# IPG FIBER LASER

The LASER INTERLOCK DEBUGGER

Rev 1.0 C

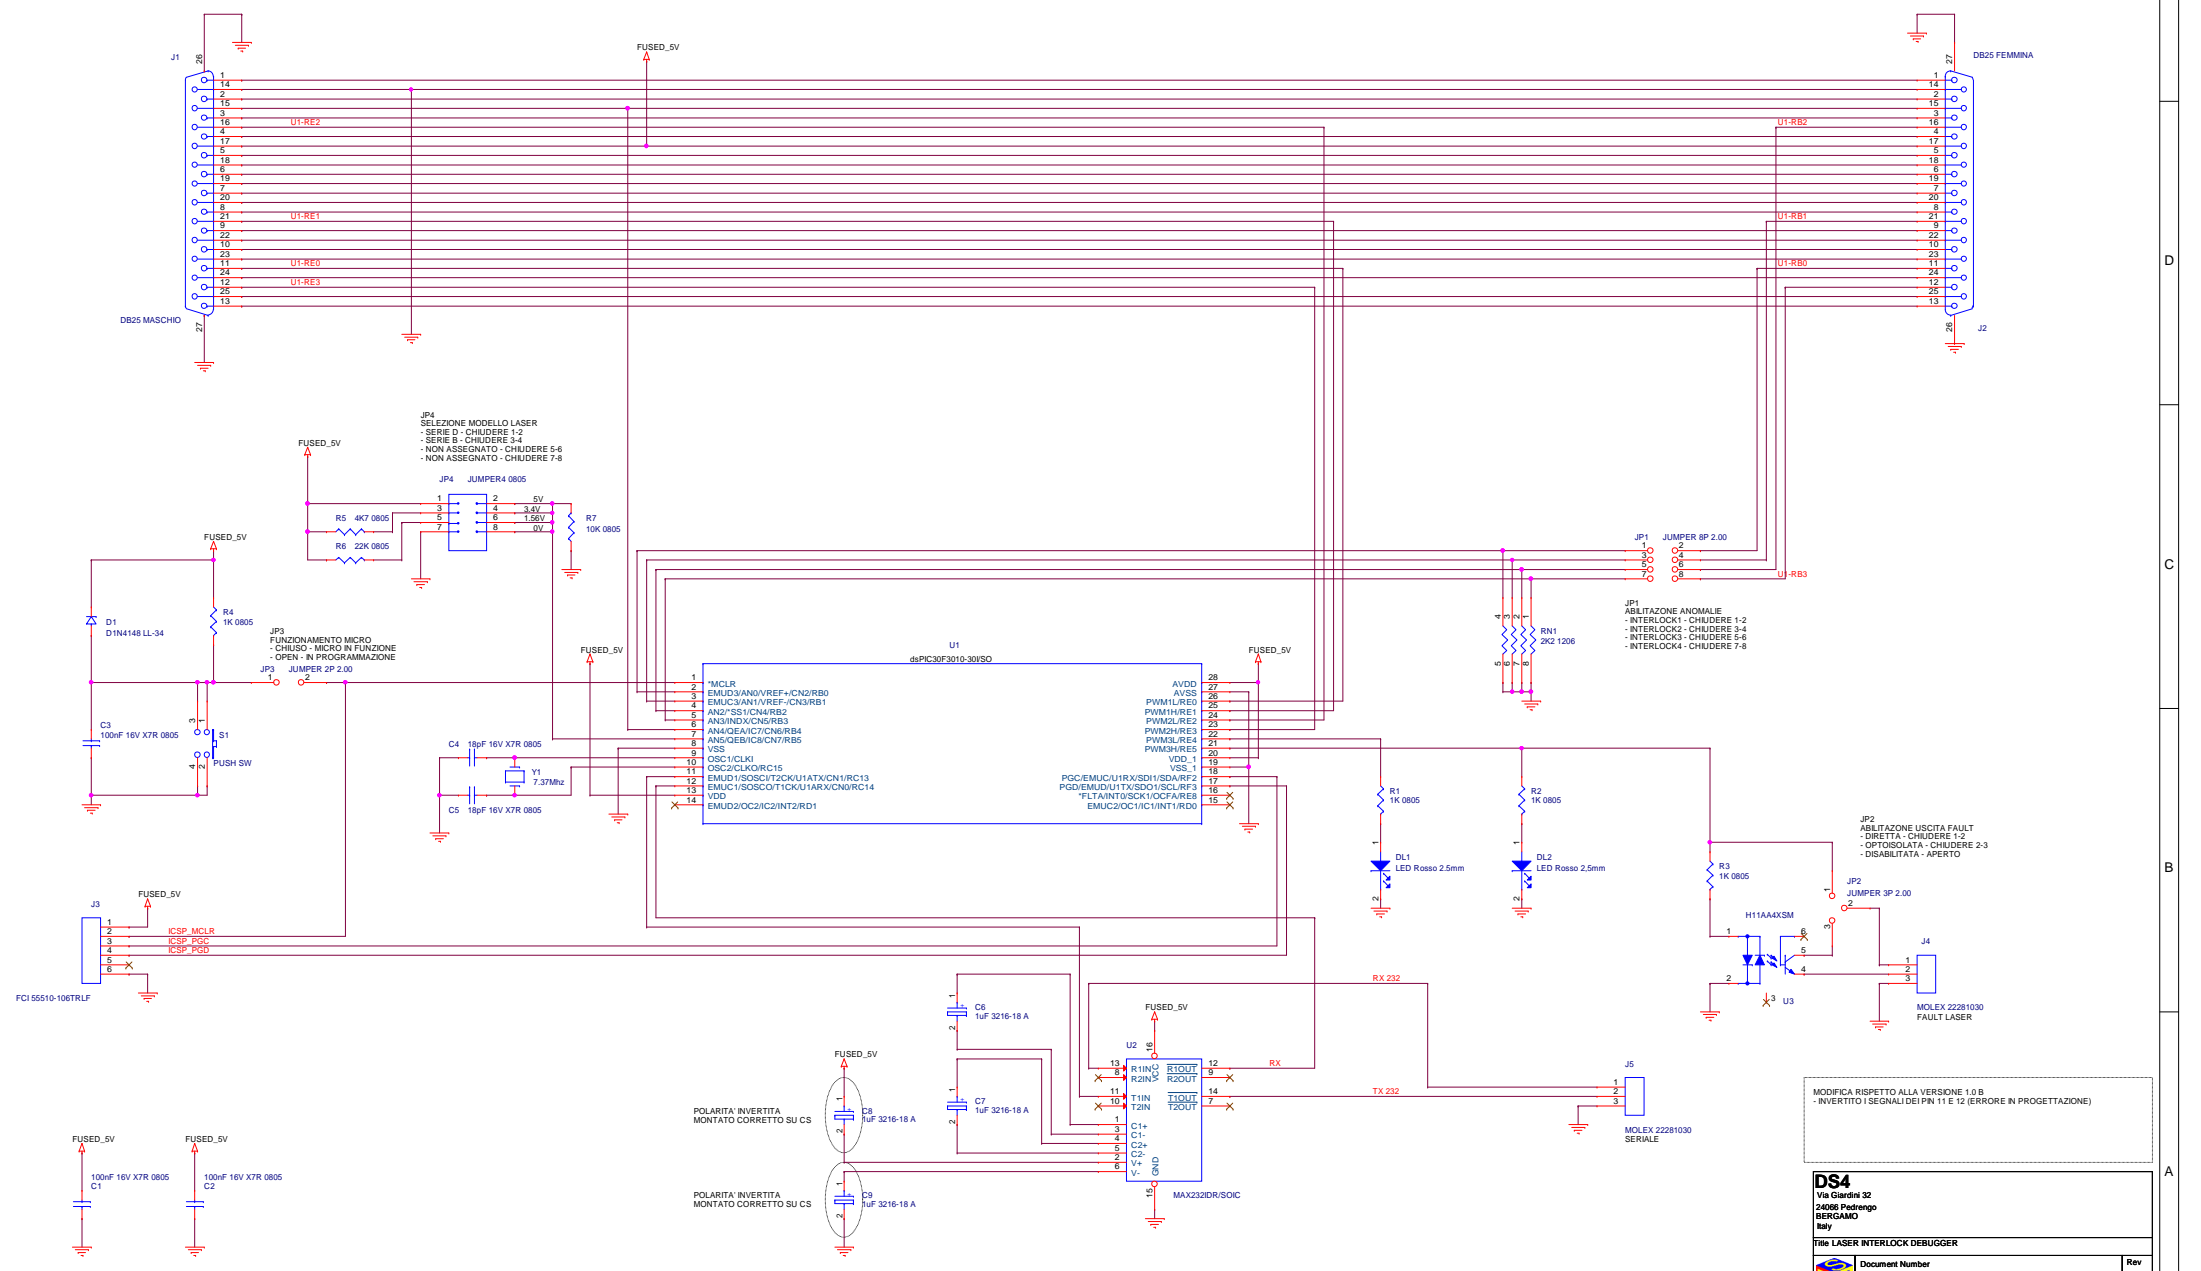
MODIFICA RISPETTO ALLA VERSIONE 1.0 B  
 - INVERTITO I SEGNALI DEI PIN 11 E 12 (ERRORE IN PROGETTAZIONE)
